진천군 고시 제2021-161호

이월전기·전자농공단지
농공단지계획 변경 승인 및 지형도면 고시

진천군고시 제2008-37호(2008.06.16.)로 고시된 이월전기·전자농공단지에 대하여 「산업단지 인·허가 절차 간소화를 위한 특례법」 제15조, 제15조의2 규정에 따라 농공단지계획을 변경 승인 고시하며, 「토지이용규제기본법」 제8조의 규정에 의한 지형도면을 다음과 같이 고시합니다.

〈 기반시설의 배치와 규모에 관한 결정도 - 변경 〉

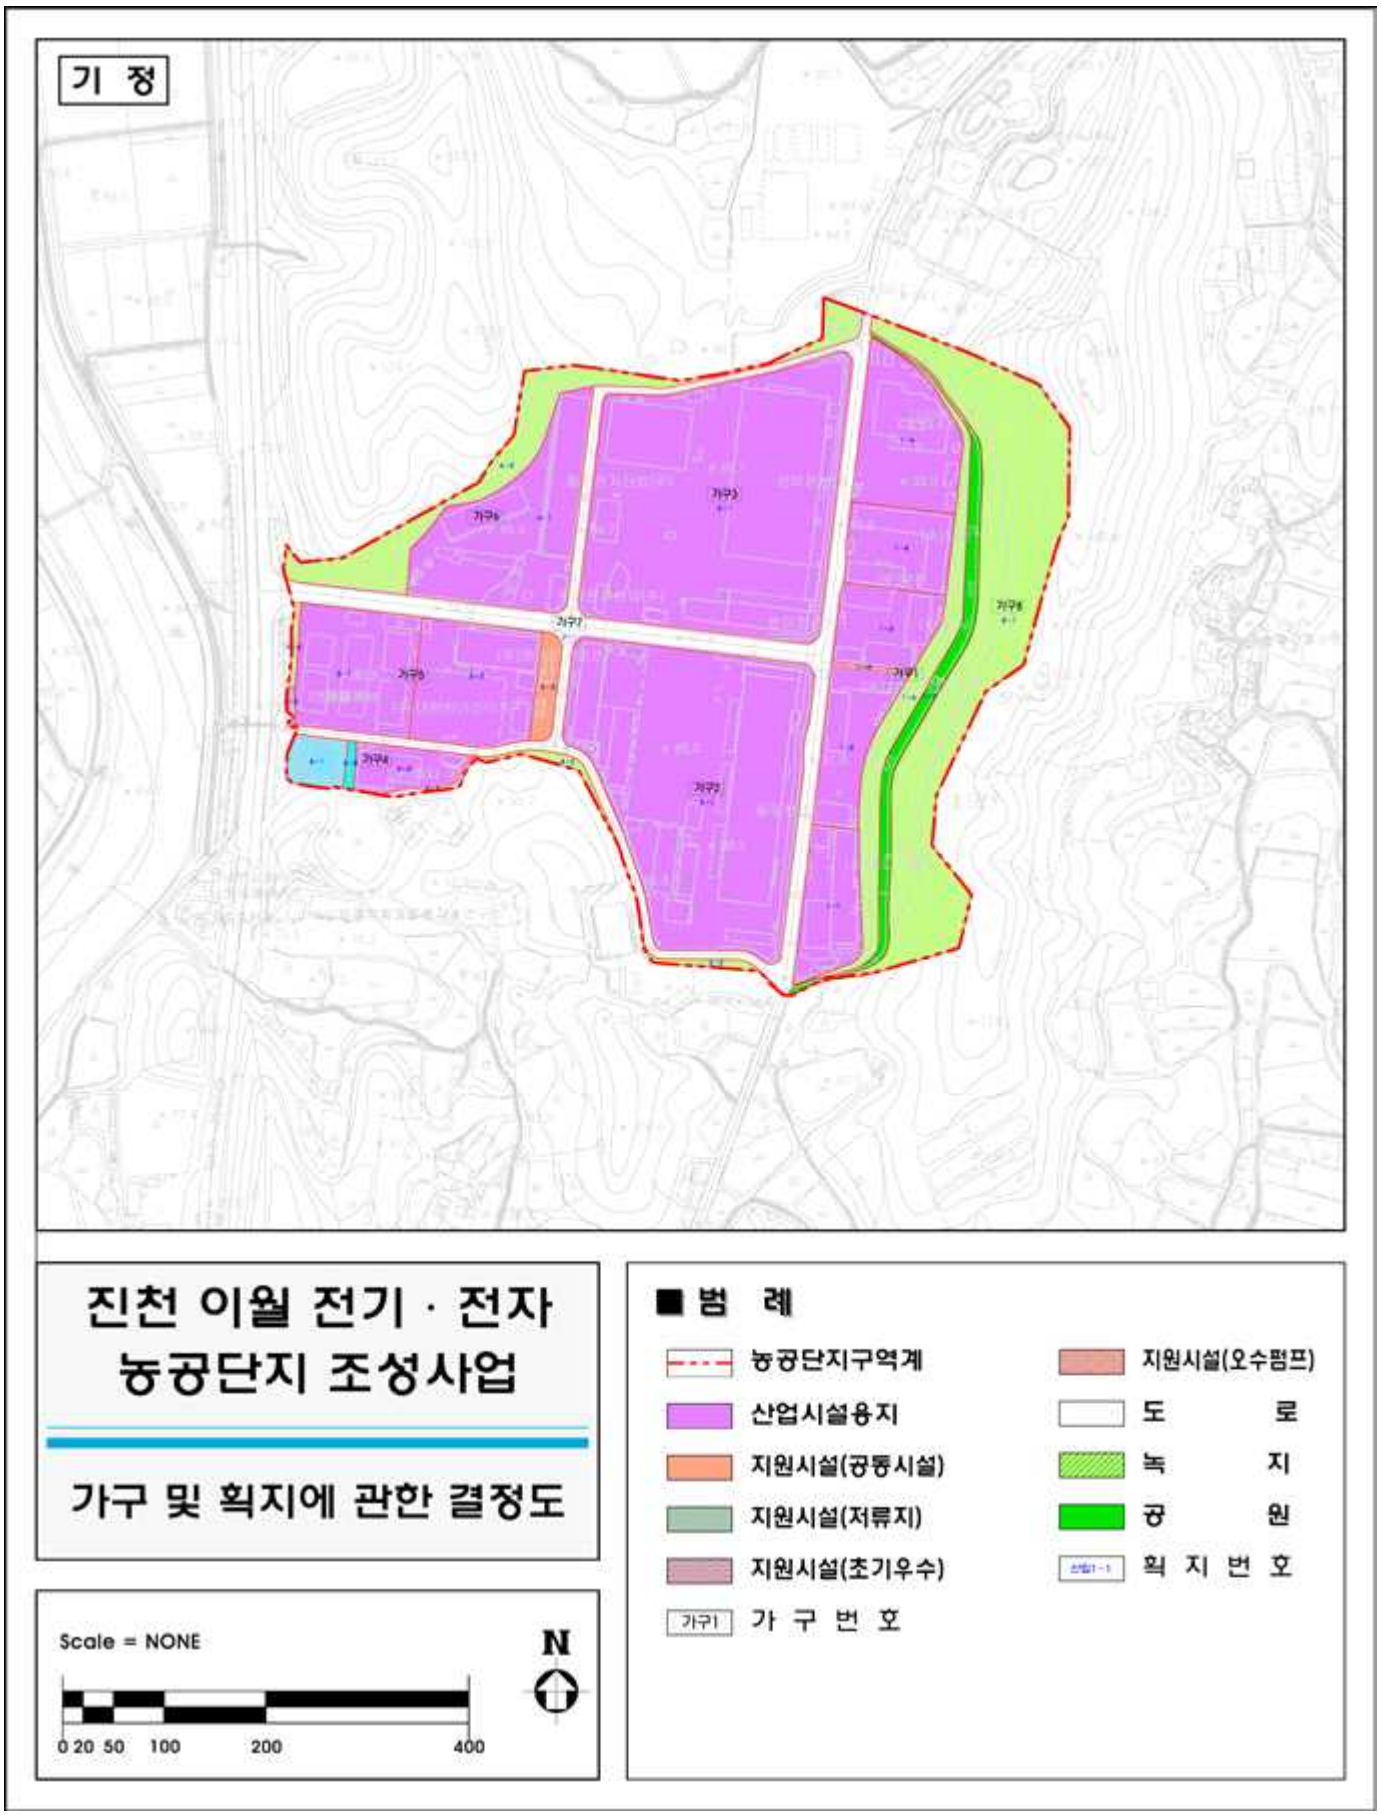
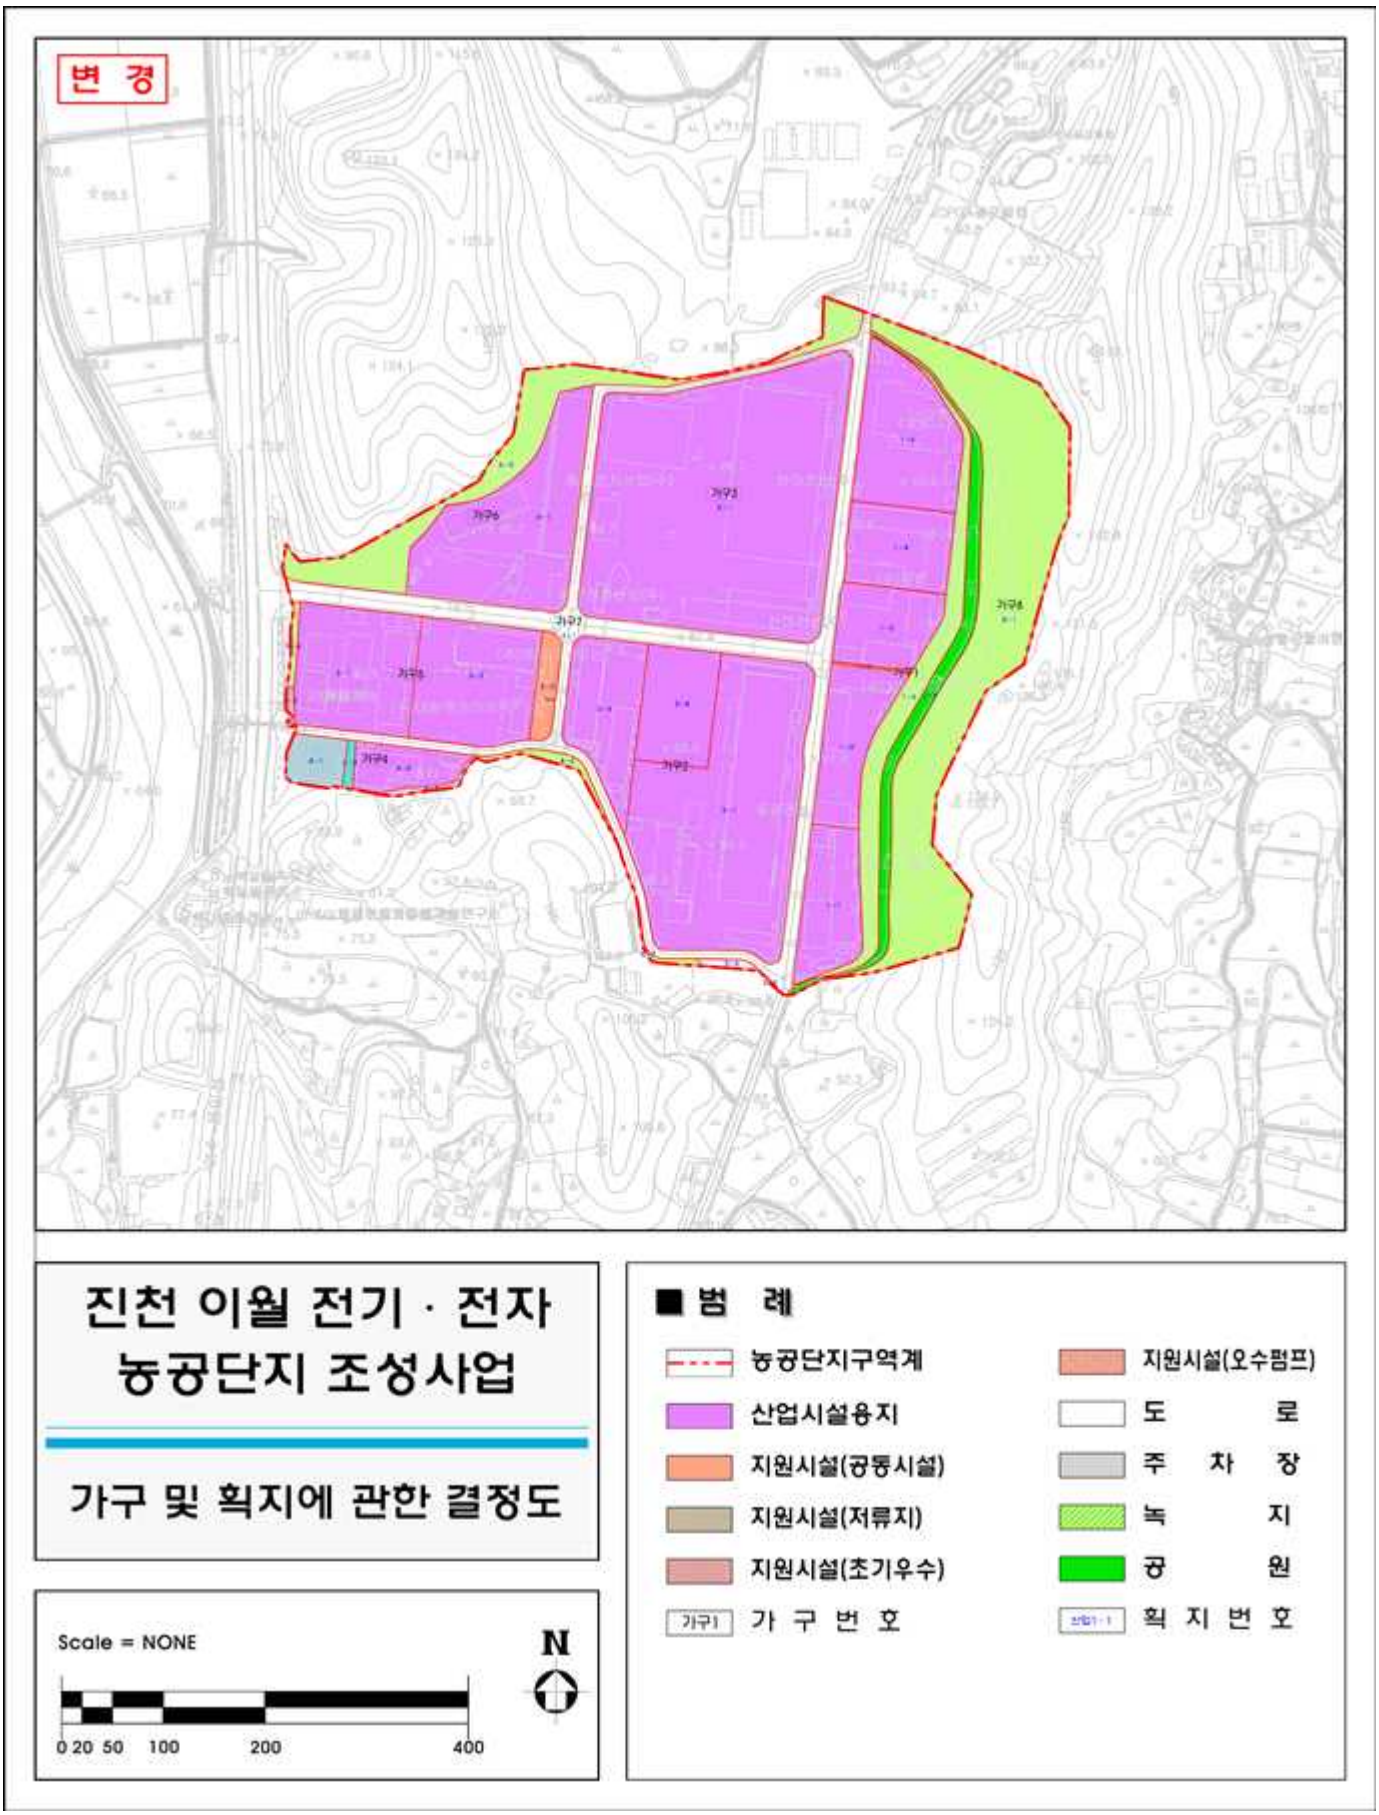
도면표시번호	시 설 명	변 경 내 용	변경사유
-	주차장	■주차장 신설 - 면적 : 421.0㎡	■농공단지 내 주차공간 부족에 따른 민원 발생으로 노외주차장 신설

도면표시번호	시 설 명	변 경 내 용	변경사유
-	경관녹지	■ 경관녹지 면적변경 - 기정 : 68,375.4㎡ - 변경 : 67,954.4㎡ - 감) 421.0㎡	■ 농공단지 내 주차공간 부족에 따른 민원 발생으로 노외주차장 신설에 따른 녹지변경

2) 지원시설용지 및 공공시설용지(변경)

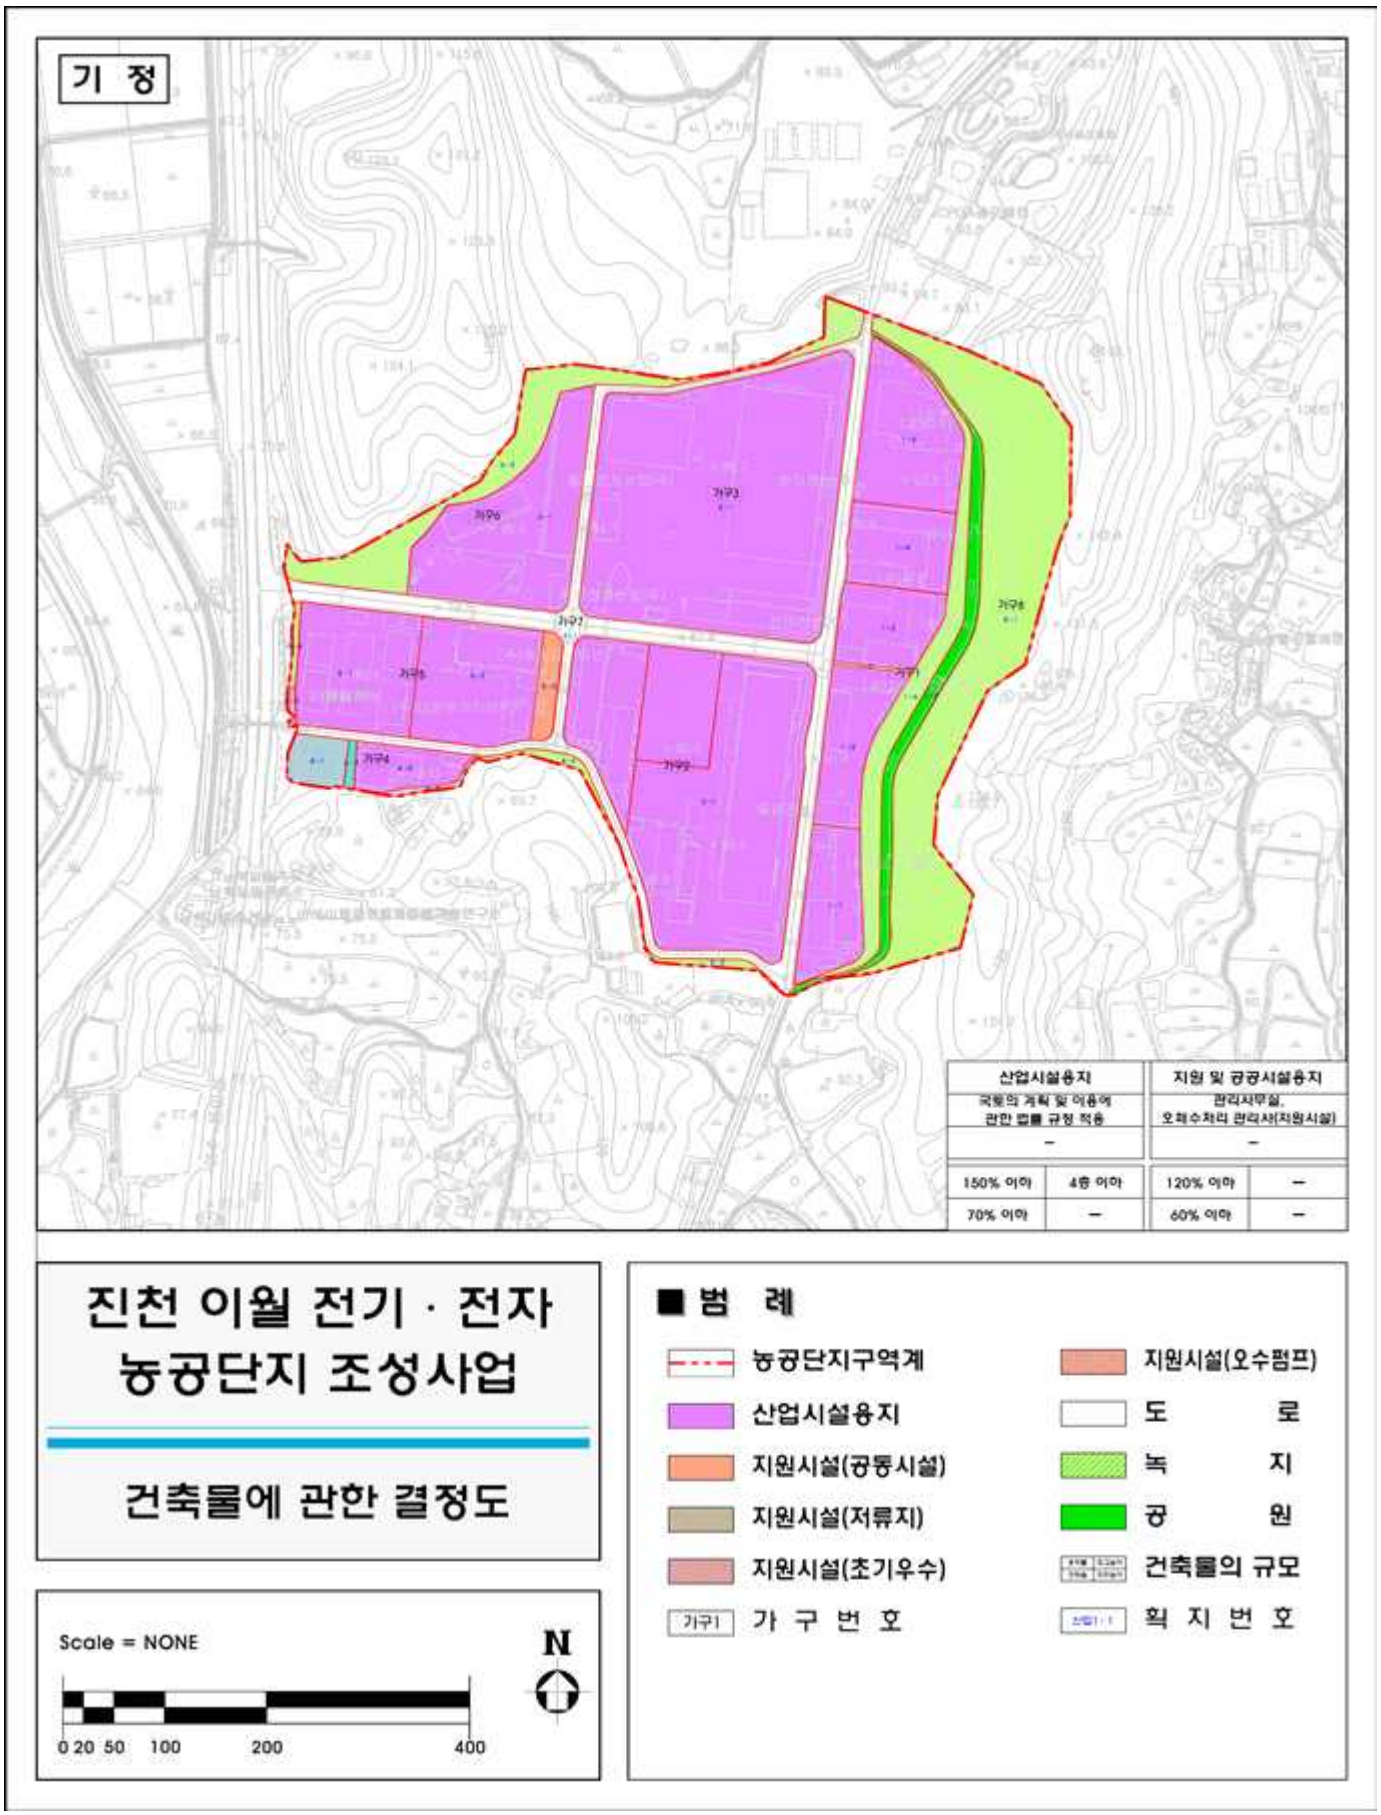
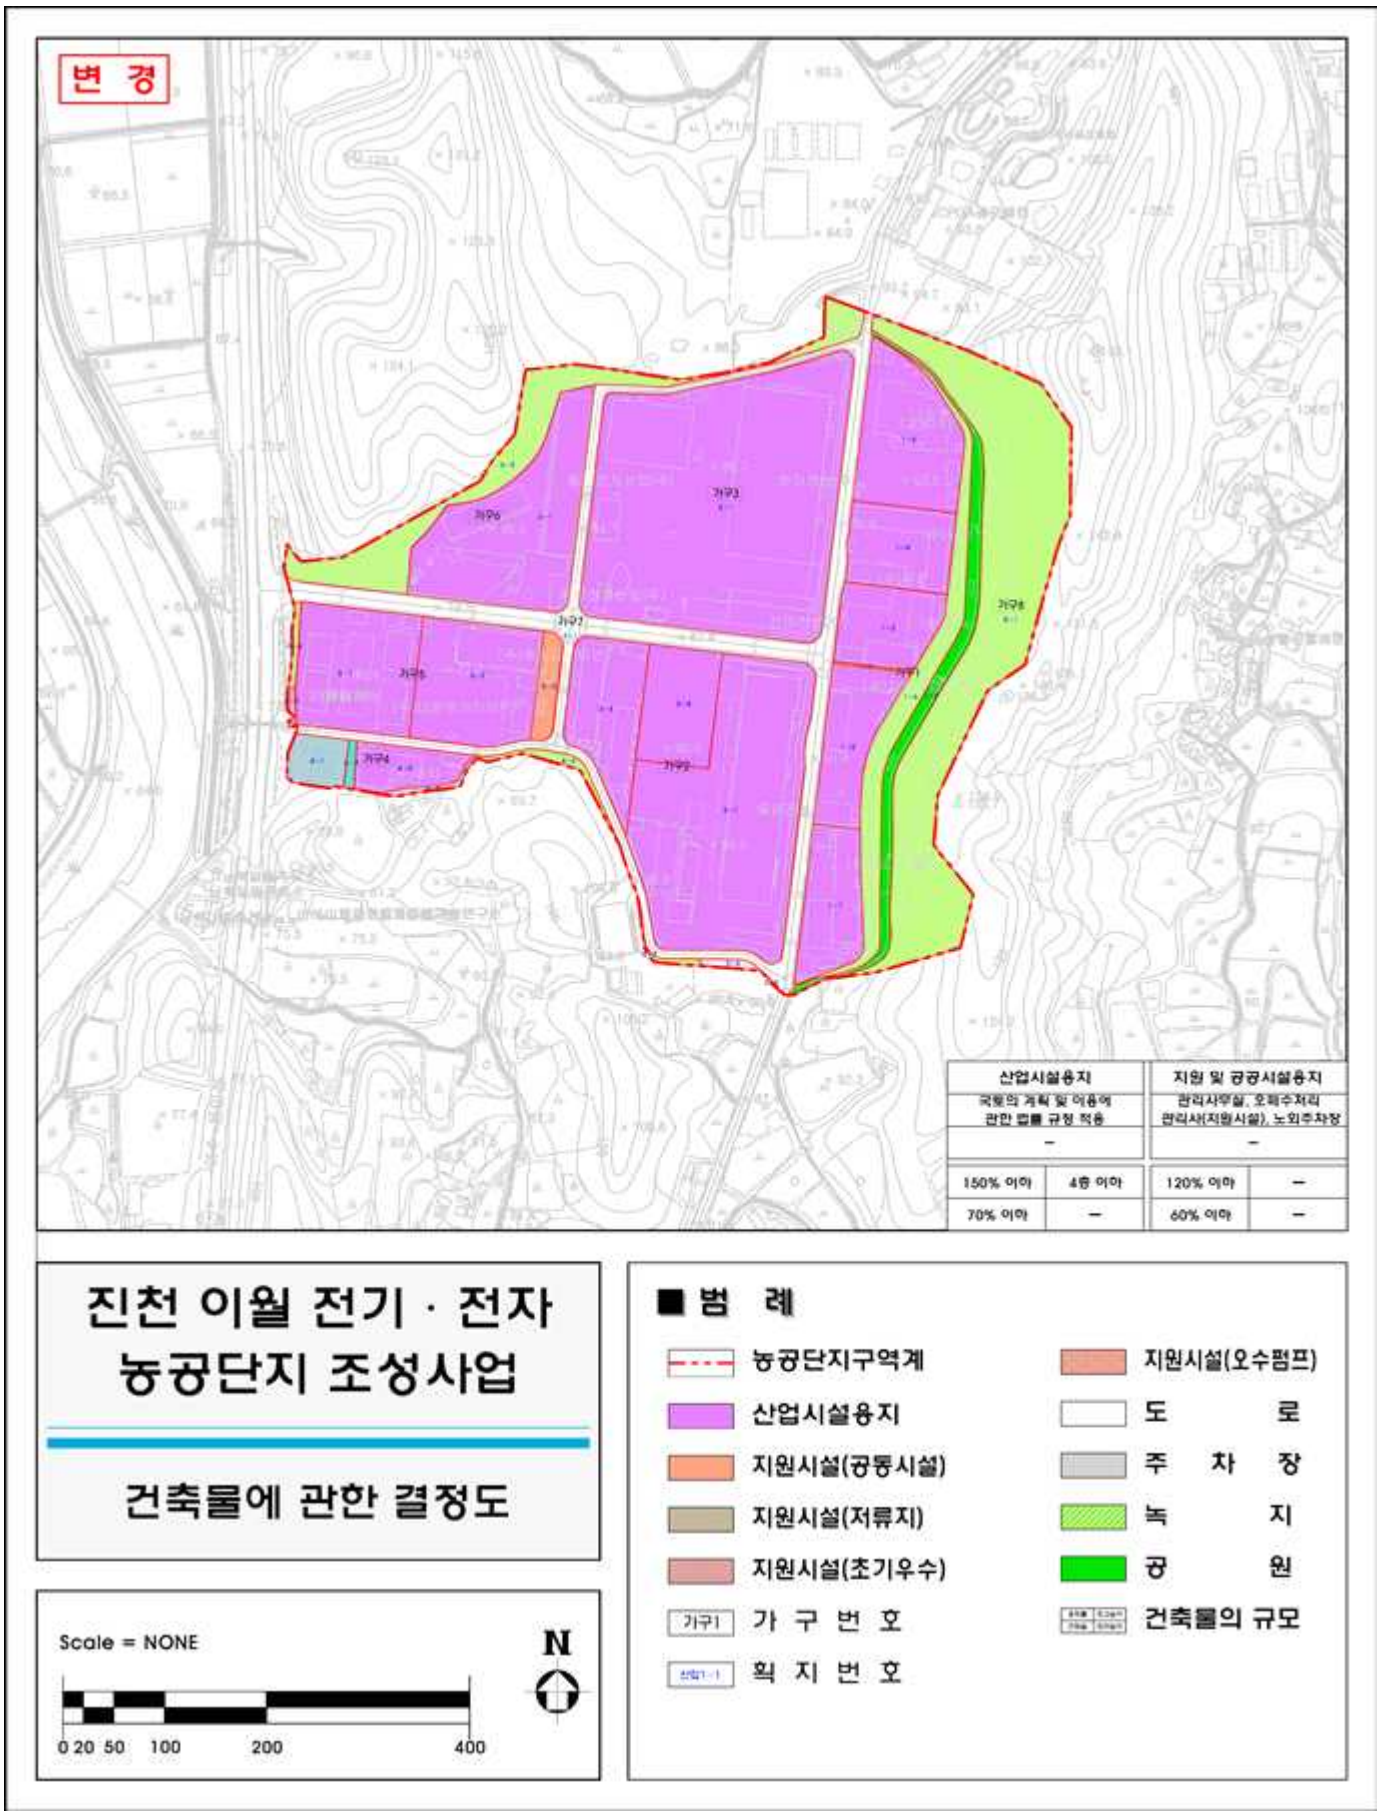
도면번호	위치	구분			계획내용
가구	지원 및 공공 시설 용지	용도	허용용도	기정	• 관리사무실, 오폐수처리 관리사
				변경	• 관리사무실, 오폐수처리 관리사, 「주차장법」에 따른 노외주차장
			불허용도		• 허용용도 이외의 용도
		건폐율			• 60%
		용적률			• 120%
		높 이			-
		배 치			-
		형태			-
		색채			-
